改善箇所説明図

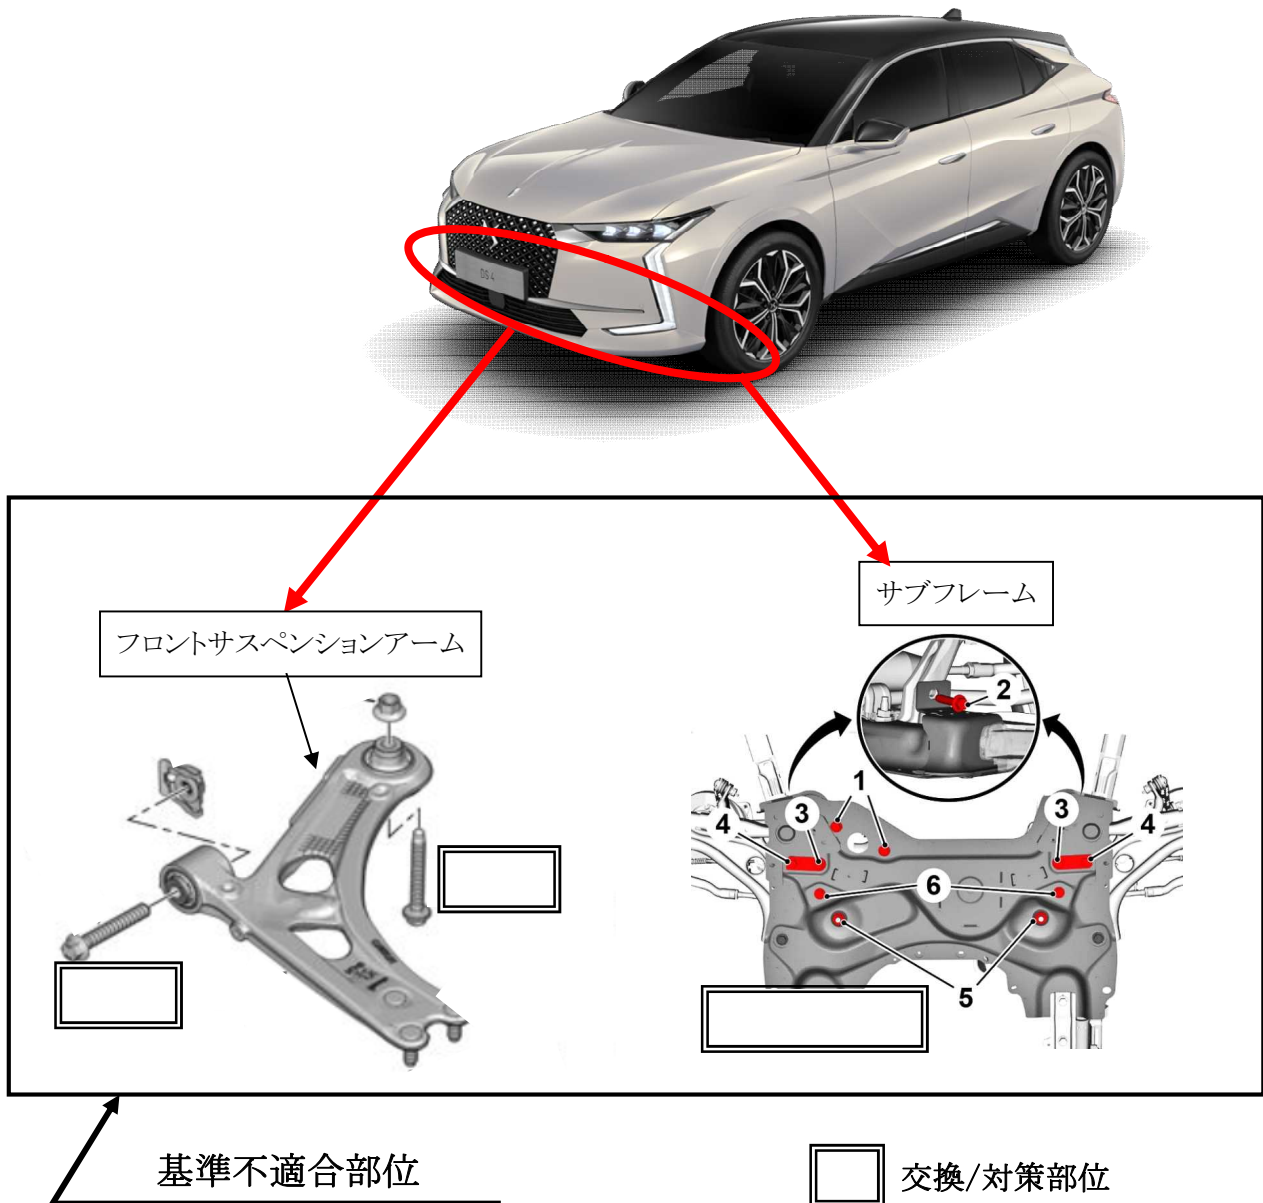
フロントサスペンションアーム及びサブフレームにおいて、固定ボルトの締め付けが不適切なものがあり、使用過程でゆるむおそれがある。このため、走行中に異音が発生し、最悪の場合、サスペンションアームやサブフレームが保持できなくなり、車両の走行安定性を損なうおそれがある。

全車両、該当の固定ボルトを規定の手順で締め付けると共に、指定の固定ボルトは新品に交換のうえ締め付ける。

識別：車台番号打刻の車体番号の最左から一桁目の上部に黄色のペイントを塗る。
